科学技術・学術審議会  
研究計画・評価分科会  
宇宙開発利用部会  
X線天文衛星「ひとみ」の  
異常事象に関する小委員会  
(第1回 H28.5.24)

### 第26回宇宙開発利用部会における指摘事項のうち 小委員会にて検証を行う事項についての回答

平成28(2016)年5月24日

国立研究開発法人宇宙航空研究開発機構

【補足 I】分離部位における許容角速度の分析結果

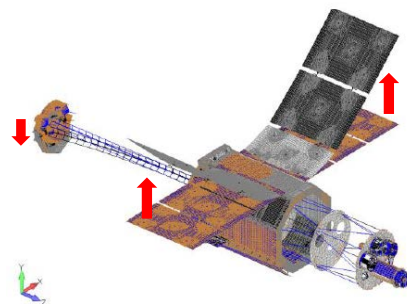
10 回転による分離を想定するのであれば、どのくらいで部位毎の分離をおこなうのか解析結果を示すこと。

構体は打上げ時の厳しい荷重に晒されるため、太陽電池パドル(SAP)と伸展式光学ベンチ(EOB)は収納された状態で打ち上げられ、軌道上で展開・伸展される。そのため、これらの展開・伸展後の状態は他の部位と比較して外荷重に弱い。下表に、許容荷重を超える荷重を発生させる角速度(許容角速度)を解析で求めた結果を示す。

下図に Z 軸回りの回転時の SAP の変形図を示す。図から SAP 取付部に大きな曲げモーメントが生じることがわかる。一方、SAP の Y 軸回りの回転については、SAP 取付部周辺に曲げモーメントが加わらないため、他の軸に比べて許容角速度がかなり大きくなるので省略した。

EOB の X 軸及び Y 軸回りについては、HXI プレートとそれに搭載されている観測機器が回転によって EOB を引っ張り、EOB の 22 段の各段の縦部材にほぼ同じ引張荷重が生じるため、各段の許容角速度もほぼ同じになる。

部位	回転軸 (注)	許容角速度 [deg/s]	許容荷重逸脱部位
SAP	Z 軸	約 150	SAP 取付部周辺
	X 軸	約 150	SAP 取付部周辺
EOB	Z 軸	約 125	EOB 衛星側取付部
	X 軸	約 90	EOB 各段
	Y 軸	約 90	EOB 各段
